**Verslag huishoudelijke elektrische installatie op laagspanning en zeer lage spanning****Algemeen:**

Referentie: 006-20260924-02	Datum controle: 24/09/2026
Keurder: 006

Eigenaar: Dirk Ichau	EAN-code: 541448820057180241
Adres installatie: Graatakker 24 bus 2, 2300 - Turnhout	Nummer teller(s): 1lgz0482271806
Distributienetbeheerder installatie: Fluvius	
Datum uitvoering installatie:	☒ Vóór 01/10/1981 ☐ Tussen 01/10/1981 en 01/06/2020 ☐ Vanaf 01/06/2020
Type:	☒ Wooneenheid ☐ Niet-huishoudelijk ☐ PV ☐ Batterij ☐ Laadpaal

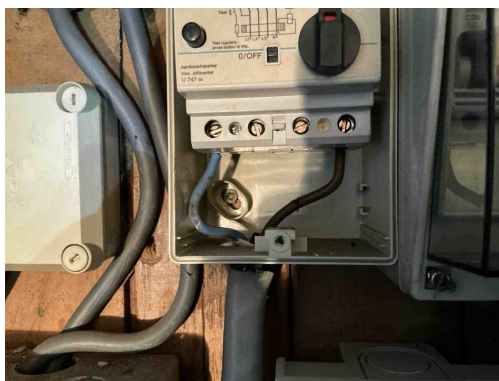
T21 - Het elektrisch materieel is niet geplaatst volgens de voorschriften van de fabrikant/ regels van goed vakmanschap . (Boek 1: 1.4.1.3)

Opmerking: O.a. schroeven bord1, schroeven bord2, aftakking keuken

T09 - Bepaalde contactdozen en/of schakelaars zijn beschadigd (Boek 1: 1.4.1.3).

Opmerking: O.a. keuken, schakelaar bureau

C27 - Het gebruik van geleiders van het type VTLMb (côte-à-côte) is niet toegestaan (Boek 1: 1.4.2.1).

Opmerking: O.a. keuken

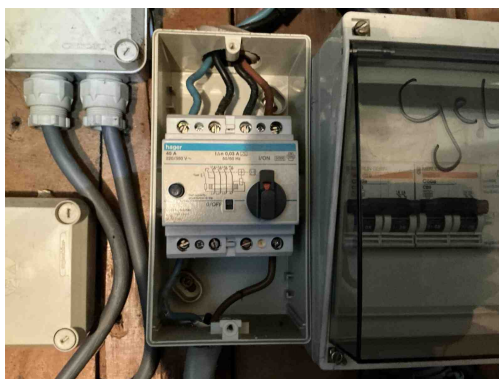
T21 - Het elektrisch materieel is niet geplaatst volgens de voorschriften van de fabrikant/ regels van goed vakmanschap . (Boek 1: 1.4.1.3)

Opmerking: O.a. schroeven bord1, schroeven bord2, aftakking keuken

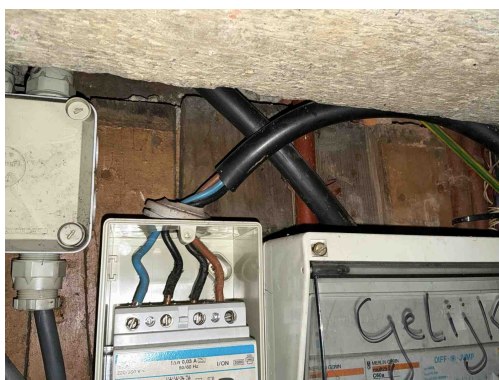
D04 - De hoofddifferentieelstroominrichting is niet verzegelbaar (Boek 1: 4.2.4.3).

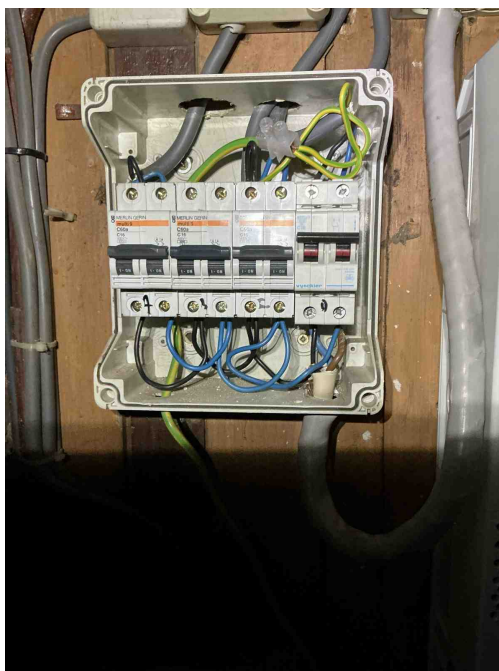
C21 - Het gebruik van geleiders van het type VOB, zonder bijkomende afscherming is niet toegestaan (Boek 1: 5.2.9.6).

Opmerking: O.a. boven bord1

B34 - Het kabeltype van de meterbord verbinding aan de oorsprong van de installatie beantwoordt niet aan de minimale vereisten vastgelegd door de distributienet beheerder. (Boek1: 1.5 + SYNERGRID C1/107)

Opmerking: Exvb

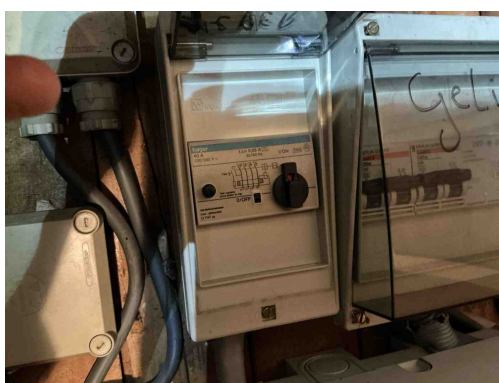
C35 - Er zijn doorverbindingen gemaakt met lusterklemmen; er kon niet aangetoond worden dat deze klemmen geschikt zijn voor de aanwezige spanning, stroom en draadsectie en dat ze "CE" zijn (Boek 1: 1.4.2.1.).

Opmerking: O.a. bord2

B24 - De sectie van de interne bekabeling van het elektrisch bord is niet aangepast aan de te verwachten stroom (Boek 1: 4.4.1.1/4.4.1.2).

Opmerking: O.a. bord2
